**Fremme af mindre reguleringsprojekt vedrørende ændring fra åben grøft til rørlagt vandløb langs skellet mellem Hanehovedvej 79-83 og Havnevej 22 og 22A, Frederiksværk**

Ansøgning.

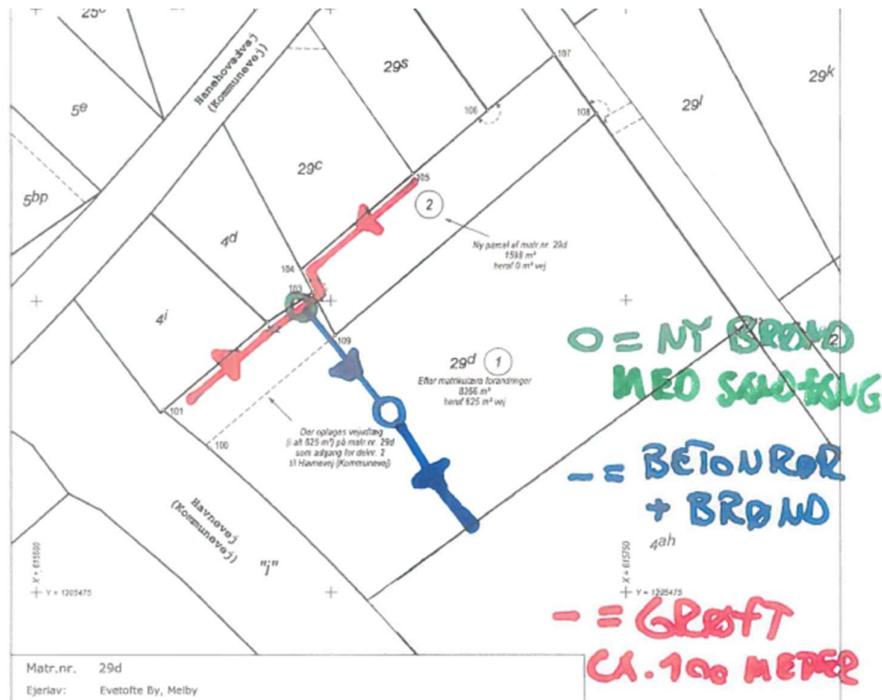
Lægning af drænrør (pvc/pp) med diameter Ø200 mm med fald på 3-5 promille frem mod en ny sandfangsbrønd (diameter 600 mm) fra begge ender af den nuværende grøft. Brønden tilsluttes eksisterende rørlagt vandløb (betonrør ca. Ø 300). Grøften fyldes herefter op med enten nøddesten eller ærtesten. Der lægges fibetex over stenene og evt. 10–20 cm muldjord over fibertexen til sidst. Se skitse næste side.

Projektet angiver en rørdiameter på 0,2 m på drænet. Med udgangspunkt i, at det nuværende rør mod sydøst er 0,3 m i diameter, giver det et samlet tværsnitsareal på 0,07 m<sup>2</sup>. Da brønden modtager vand fra begge sider, svarer det til, at røret fra brønden maksimalt kan modtage vand fra to vandfyldte rør med det halve areal samtidigt, svarende til rør med en diameter på 0,21m. Det passer meget godt med den ansøgte diameter på 0,2 m.
